敦賀発電所2号炉
ボーリング柱状図の記事欄に係るご指摘への回答
補足説明資料5
総点検結果(2)
②ボーリング柱状図記事欄以外の比較

令和2年5月13日
日本原子力発電株式会社

本資料は、ボーリング柱状図の記事欄以外について比較を行い、記載が変更されている箇所を抽出し、その内容、変更理由を確認したものである。

敦賀発電所2号炉 ボーリング柱状図の記事欄に係るご指摘への回答 補足説明資料5
 ボーリング柱状図記事欄以外の比較
 比較資料名: 報告書, 平成29年12月22日審査資料

柱状図(0.00m~30.00m)

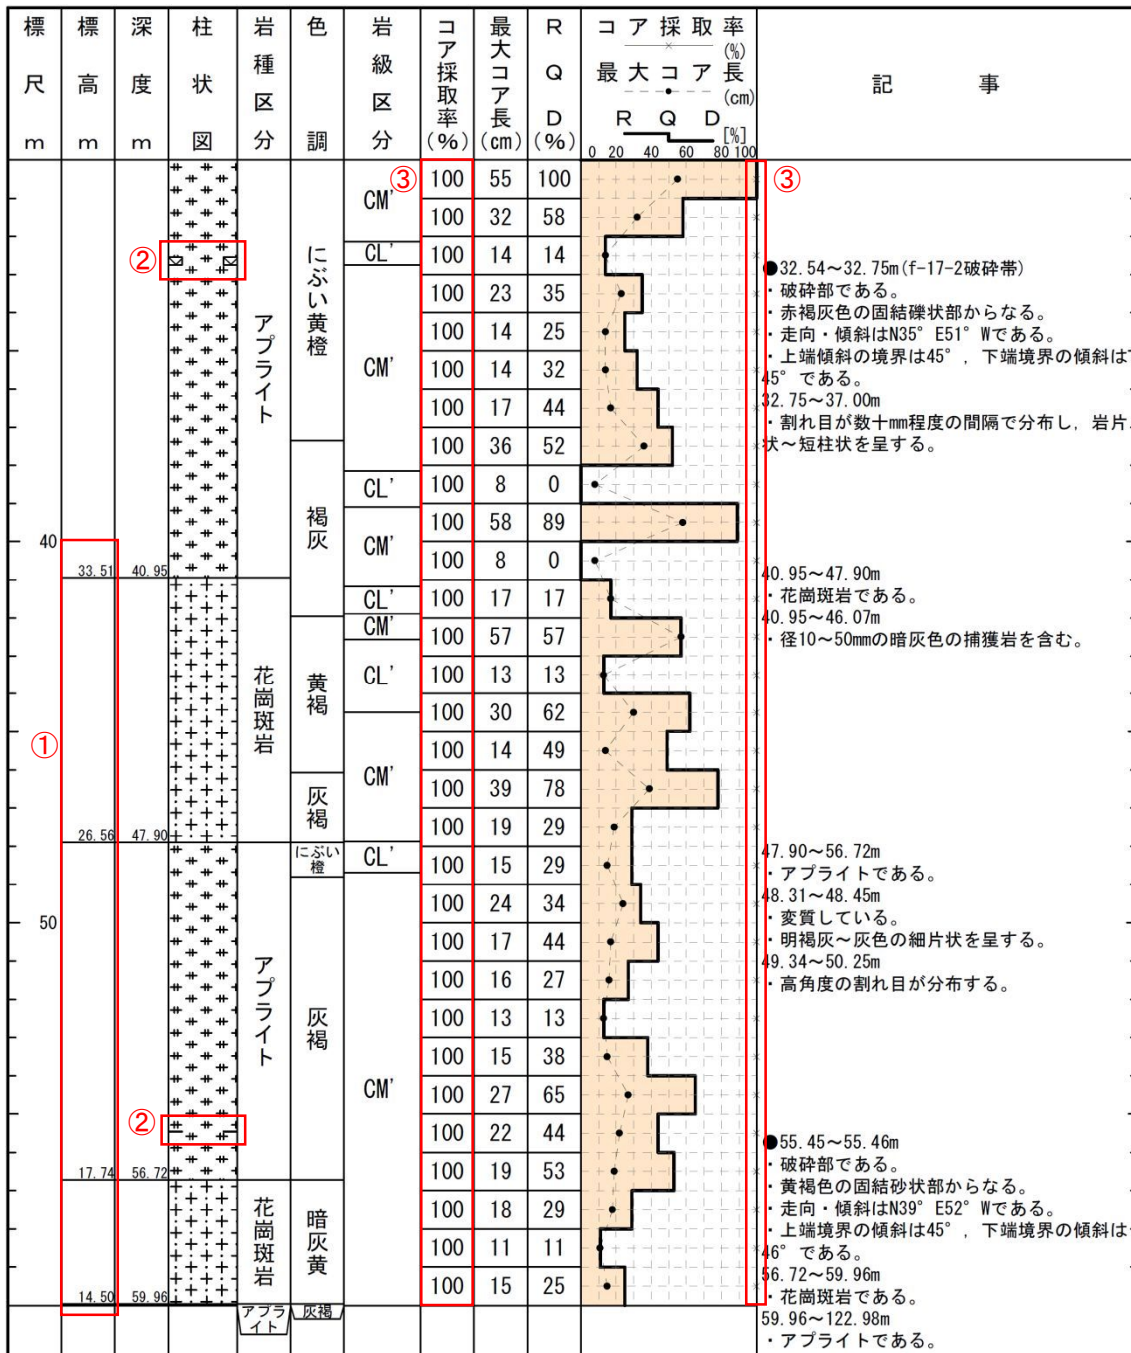
- 1-38 (分類d) ①
記事欄の記載変更に伴う変更。(破碎部模様の変更)
1-35 (分類b) ②
報告書の記載漏れを修正したため。

柱状図(30.00m～60.00m)

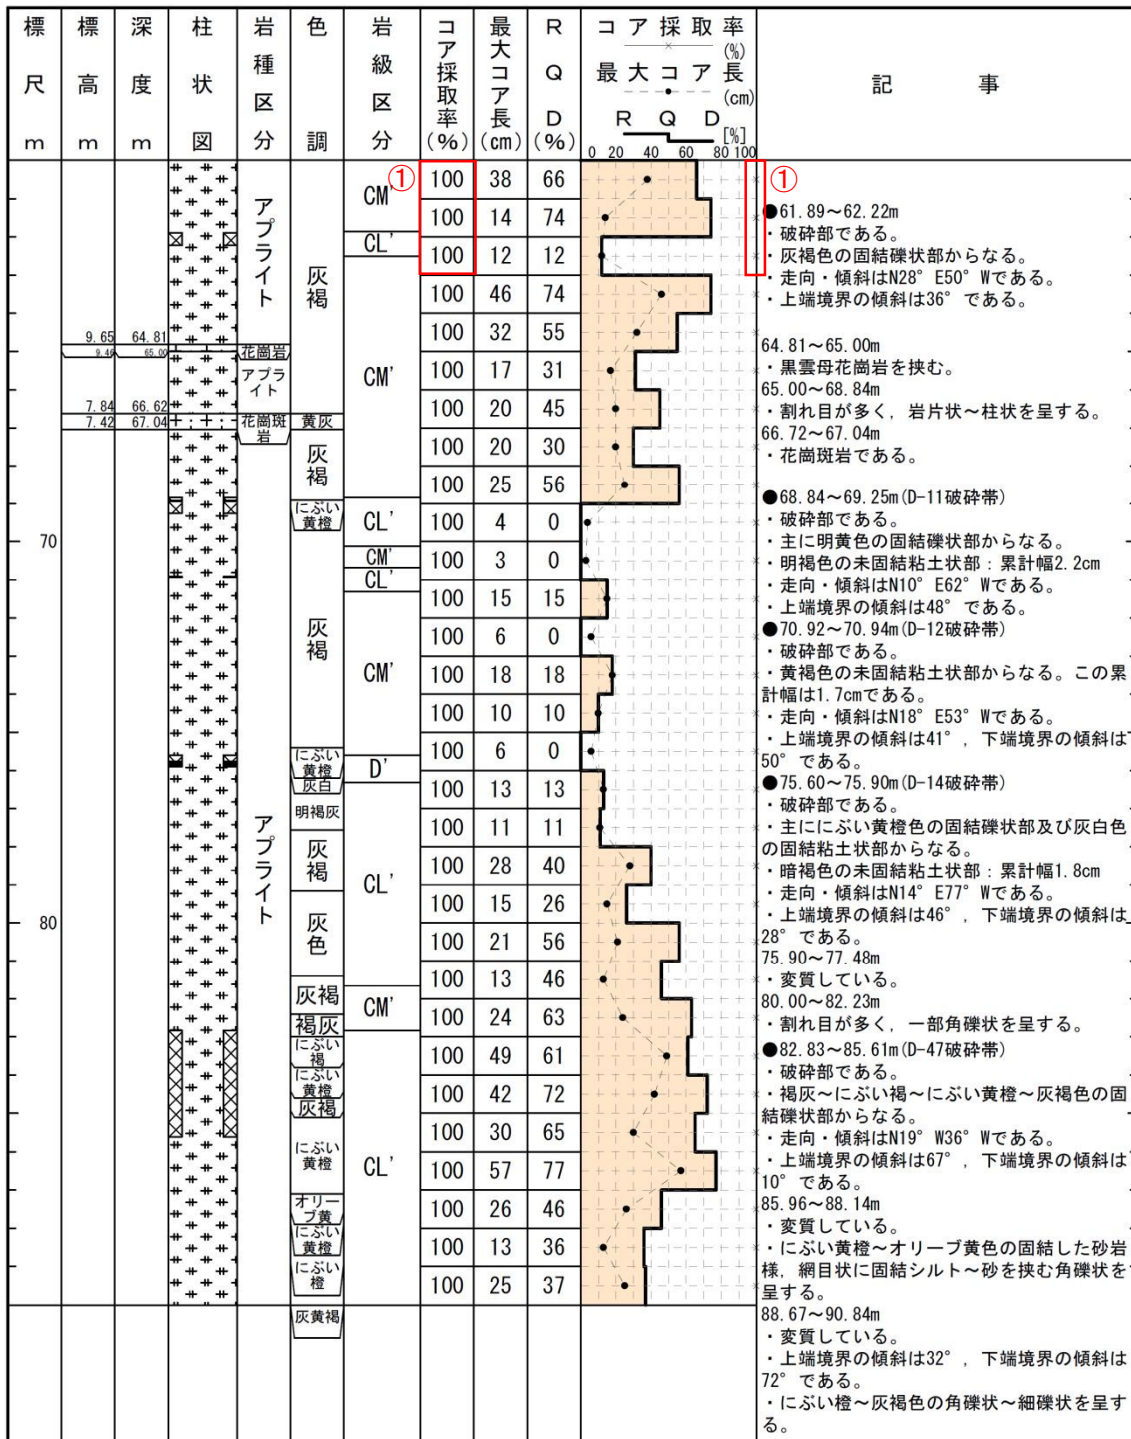
- 1-33(分類a)①
誤記。
- 1-39, 1-40(分類d)②
記事欄の記載変更に伴う変更。(破碎部模様の変更)
- 1-35(分類b)③
報告書の記載漏れを修正したため。

柱状図(60.00m~90.00m)

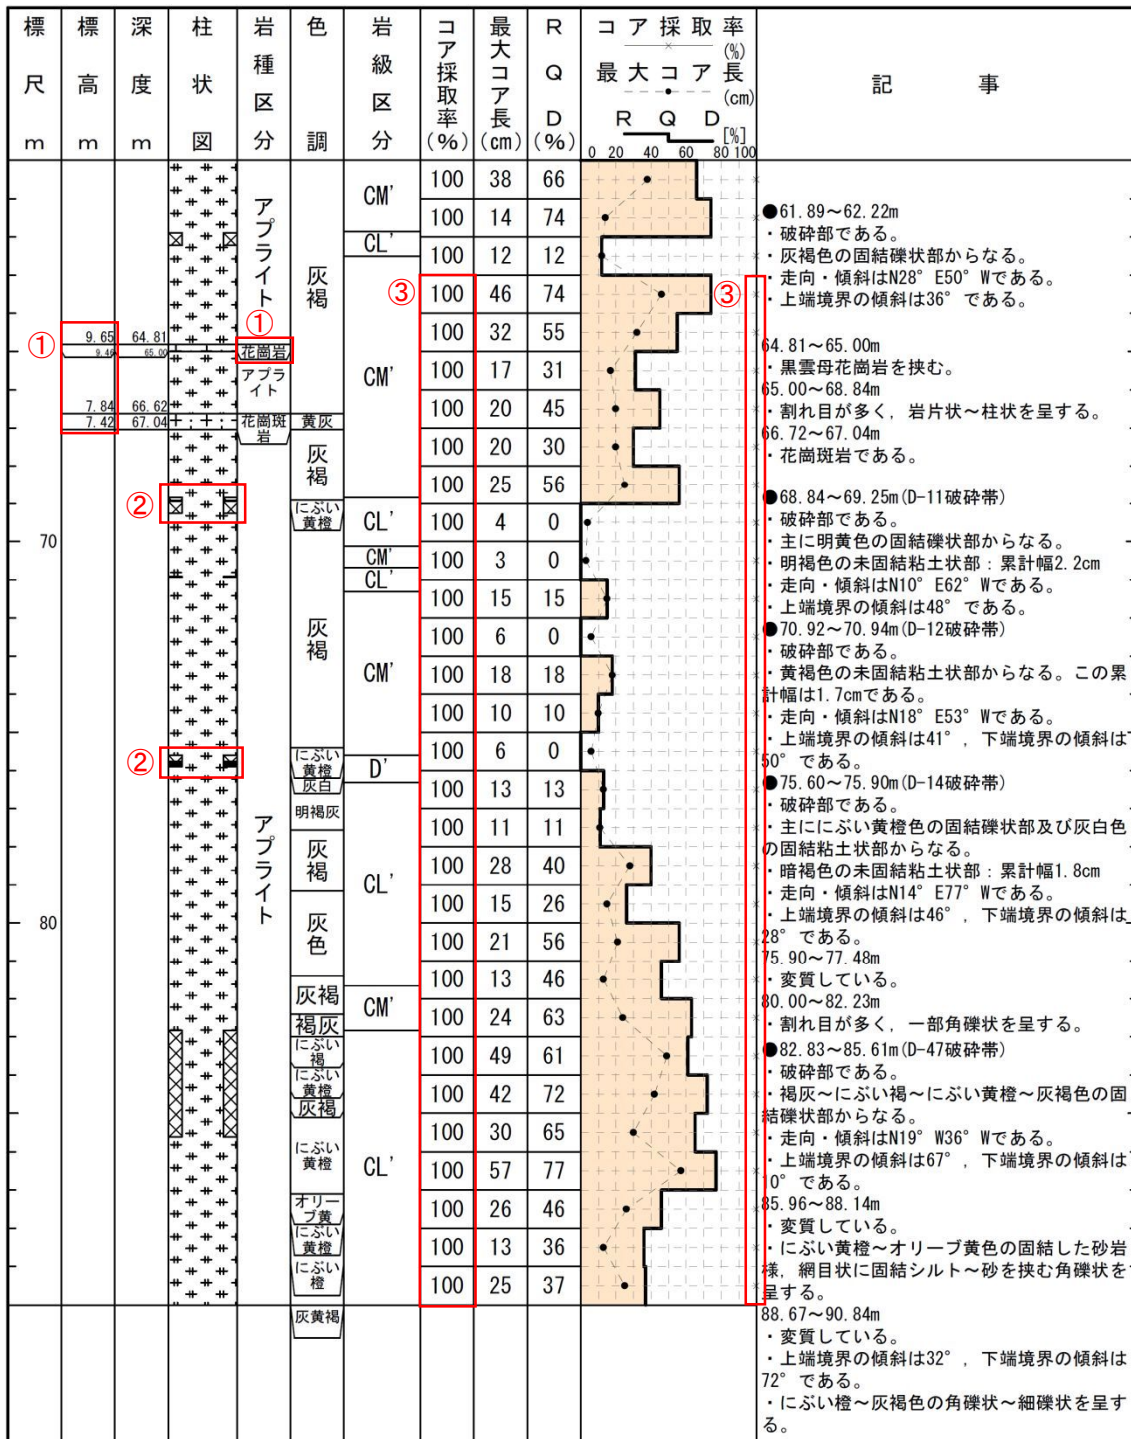
1-35(分類b)①
報告書の記載漏れを修正したため。

柱状図(90.00m~120.00m)

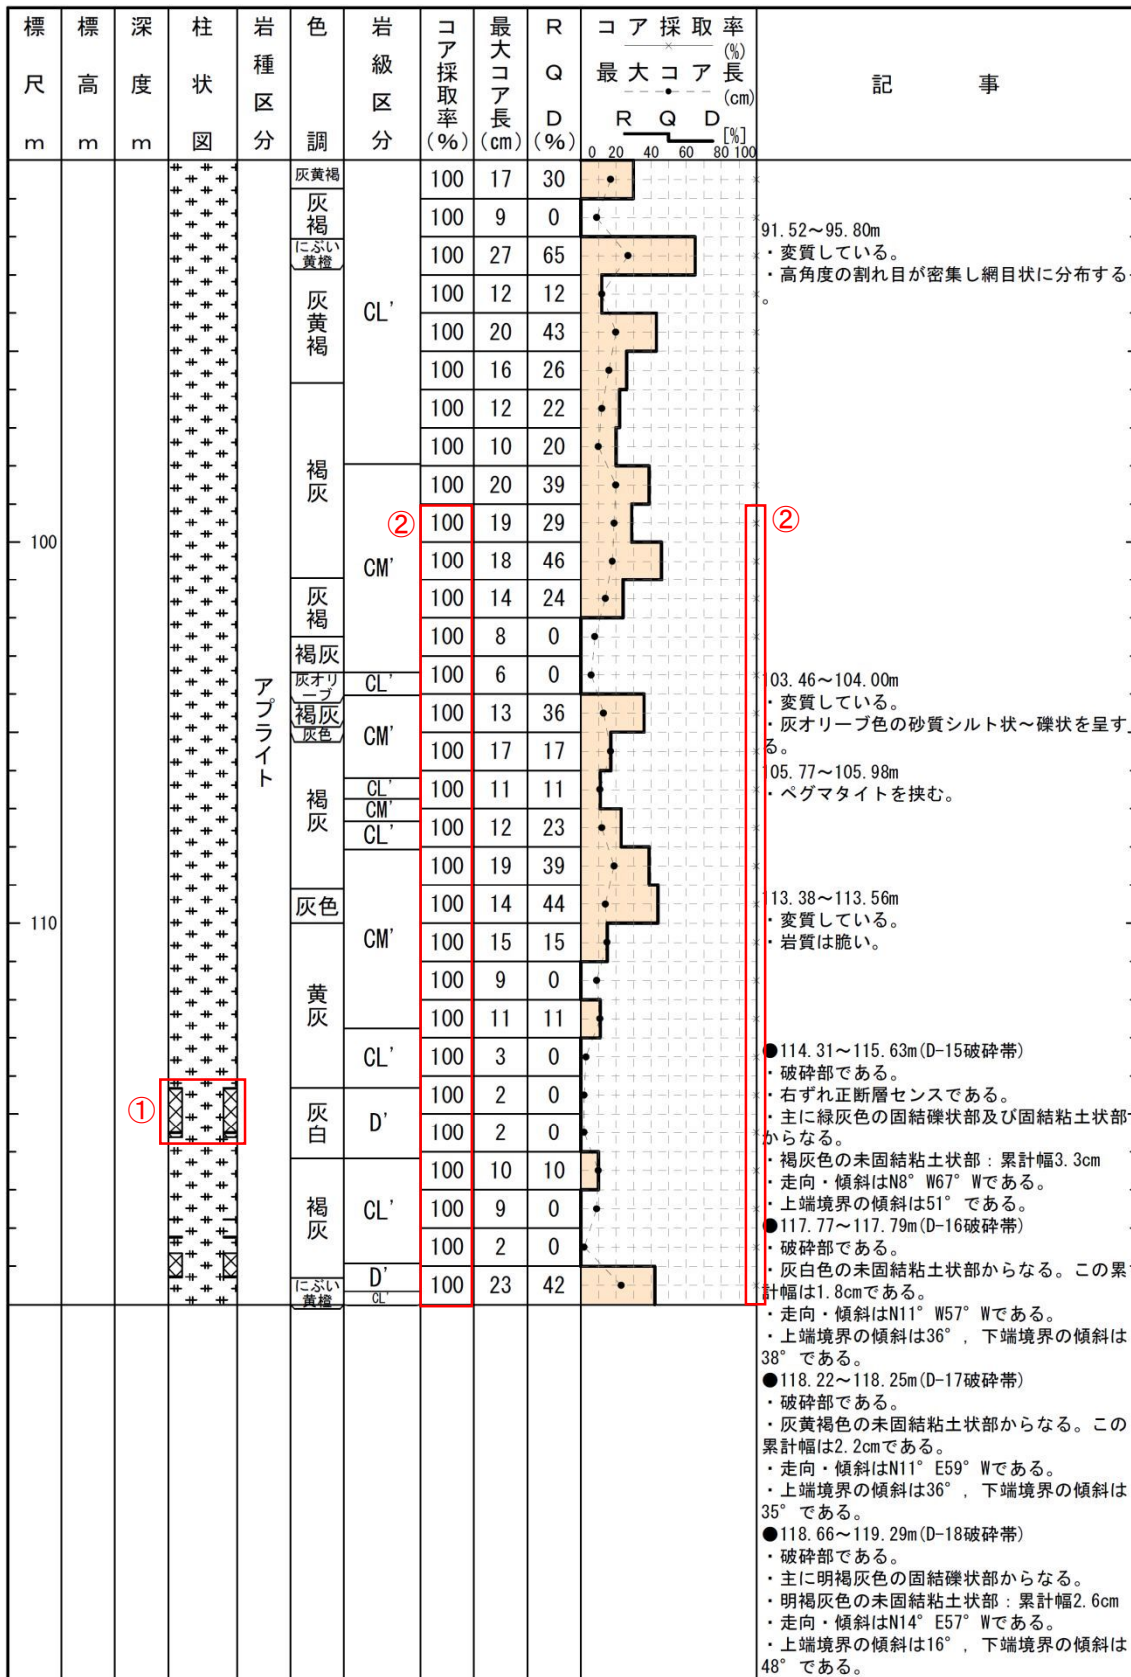
1-44, 1-45(分類c)①
 岩種区分は同一のため削除。
 1-35(分類b)②
 報告書の記載漏れを修正したため。

柱状図(90.00m~120.00m)

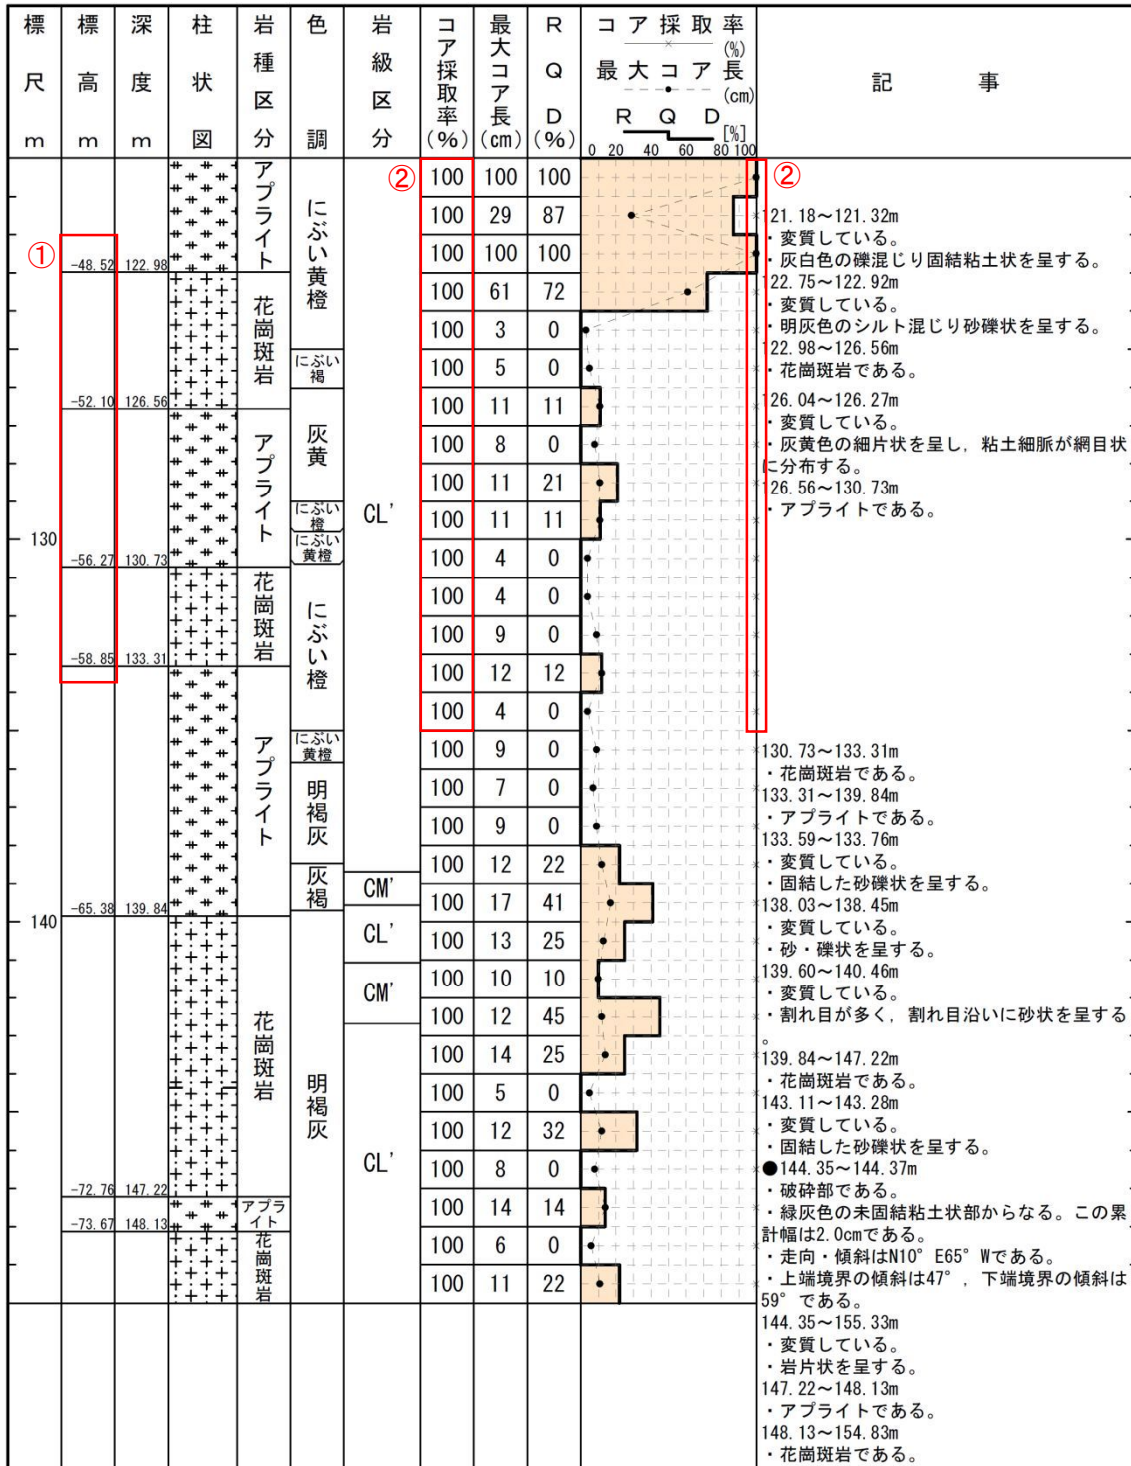
1-46(分類d)①
記事欄の記載変更に伴う変更。(破碎部模様の変更)
1-35(分類b)②
報告書の記載漏れを修正したため。

柱状図(120.00m~150.00m)

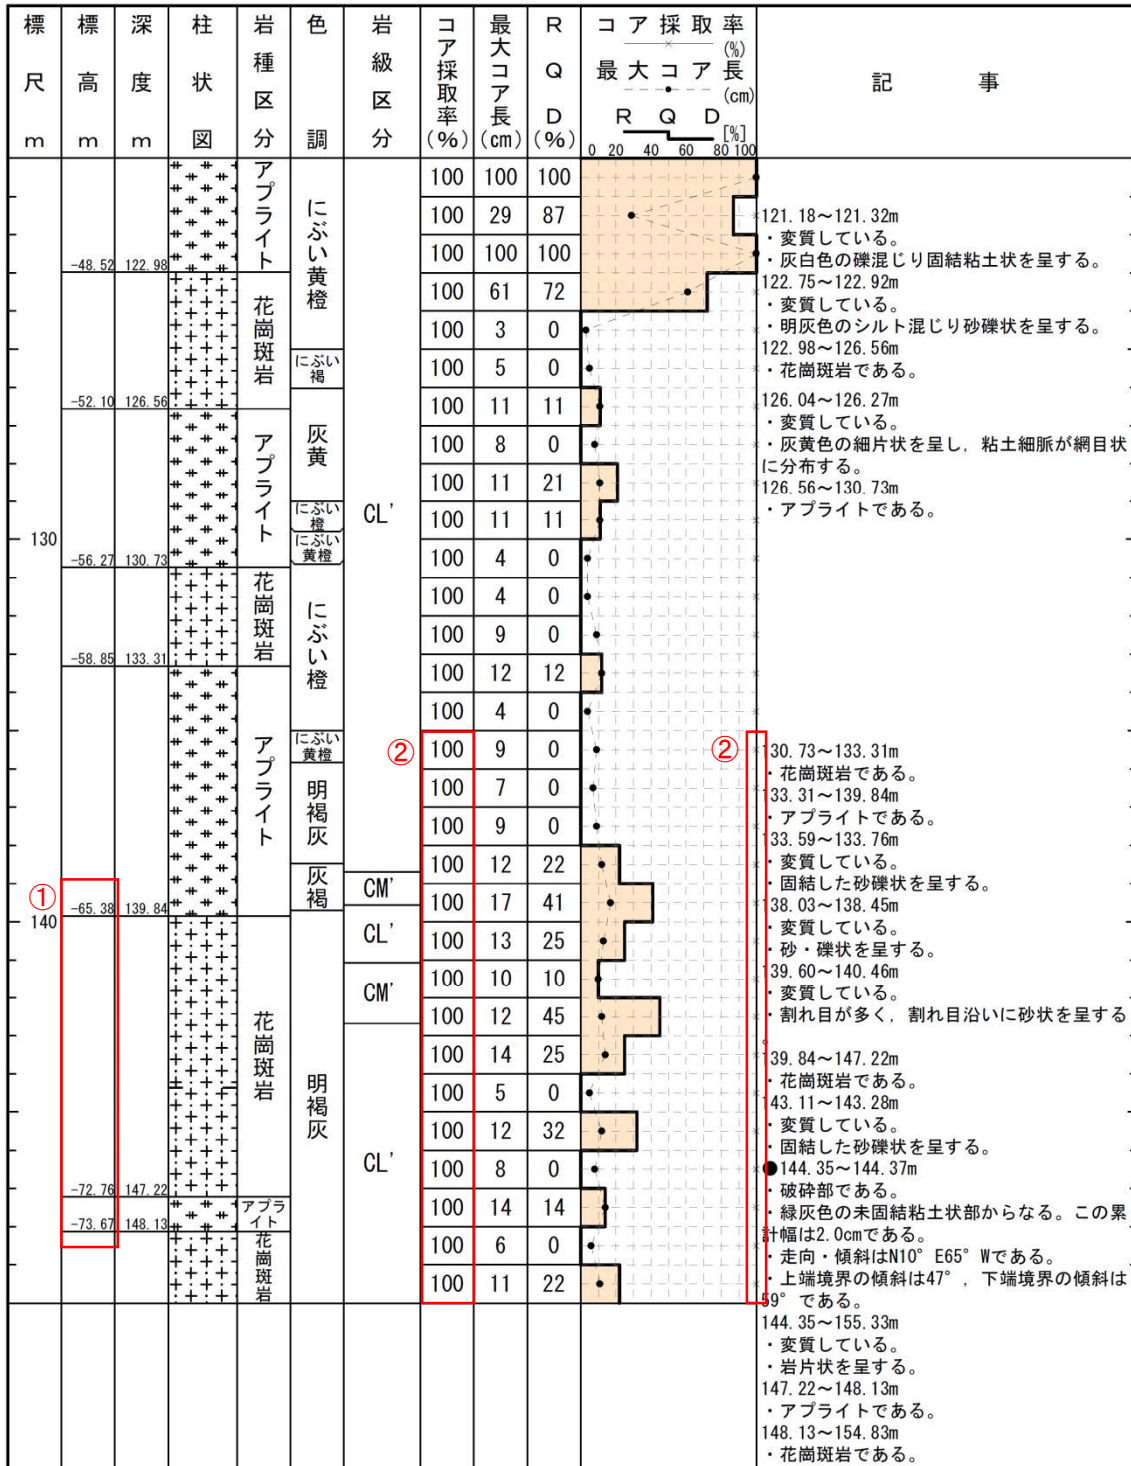
1-33(分類a)①
 誤記。
 1-35(分類b)②
 報告書の記載漏れを修正したため。

柱状図(120.00m~150.00m)

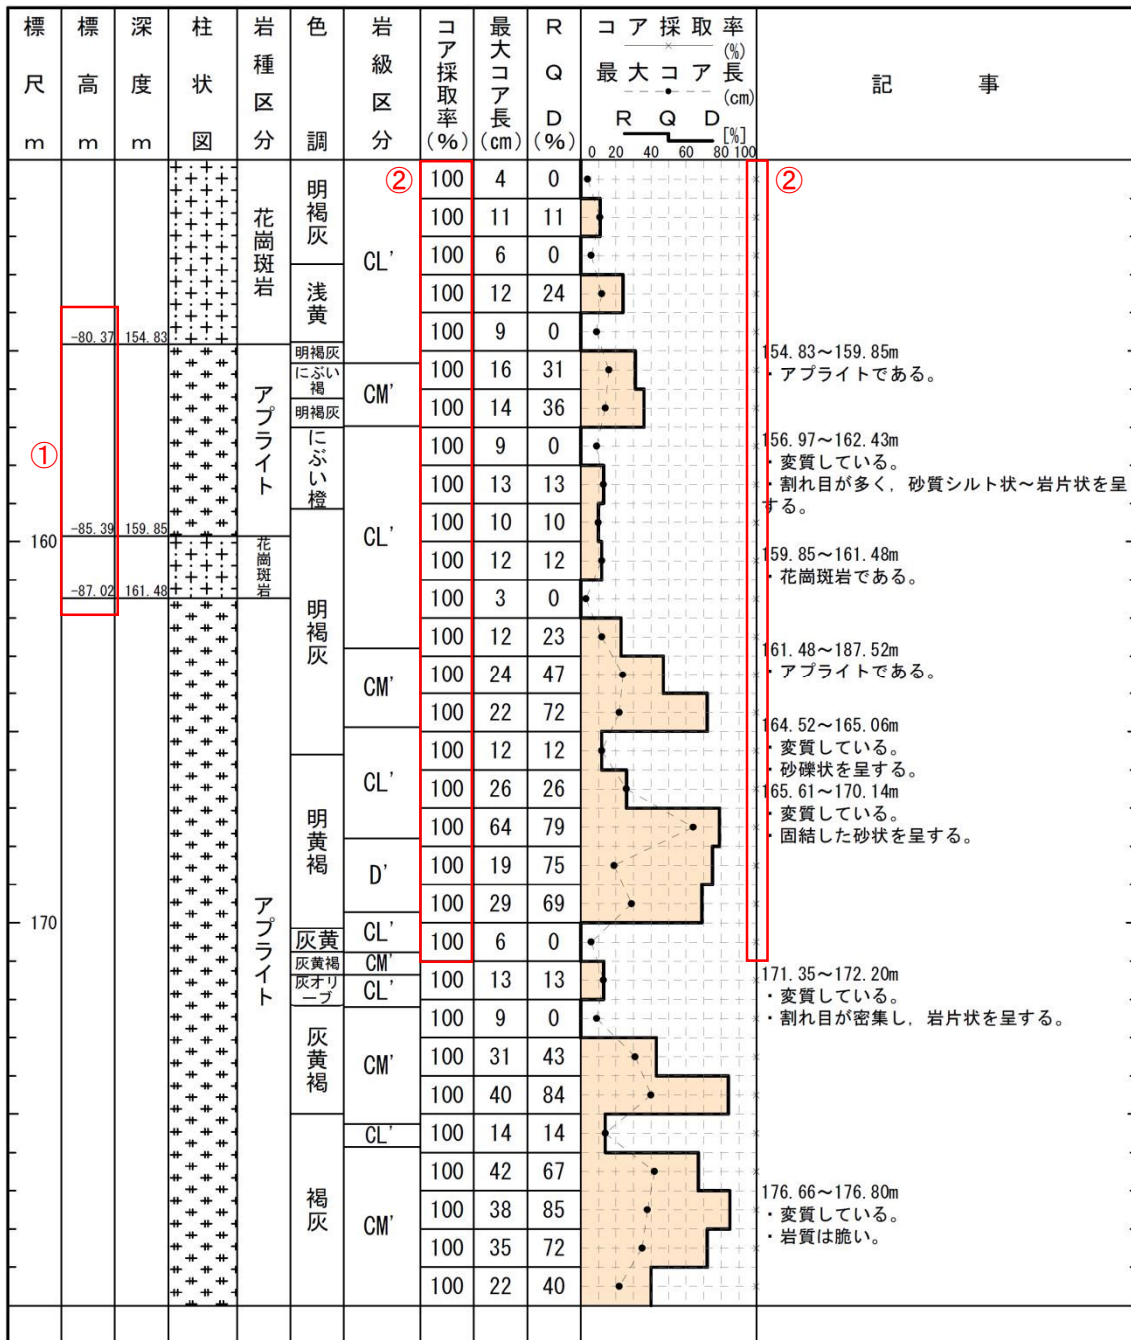
1-33(分類a)①
誤記。
1-35(分類b)②
報告書の記載漏れを修正したため。
